# Rapport de contrôle d'installations électriques à basse et à très basse tension

RÉF. 100/2023/70575/01:1

DATE DU CONTRÔLE 28/06/2023 AGENT VISITEUR Laurent Maes  
 ADRESSE DU CONTRÔLE Square Prince Léopold 31 (étage 4) - 1020 Bruxelles TYPE DE CONTRÔLE Visite de contrôle vente ancienne installation (8.4.2.)

#### Croquis de position élémentaire et descriptif sommaire des tableaux

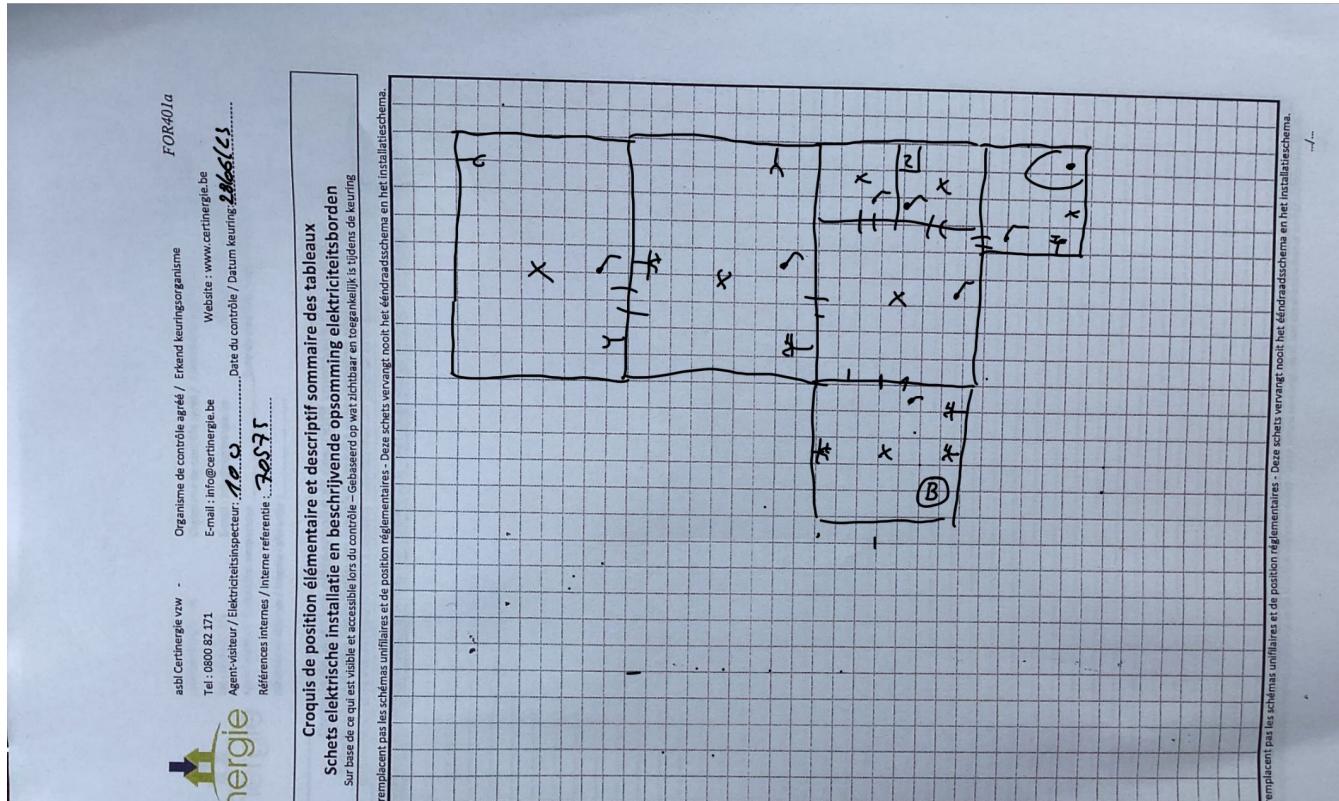
Le ou les socles de prise en défaut sont localisés dans la cuisine - le salon - la salle de bain
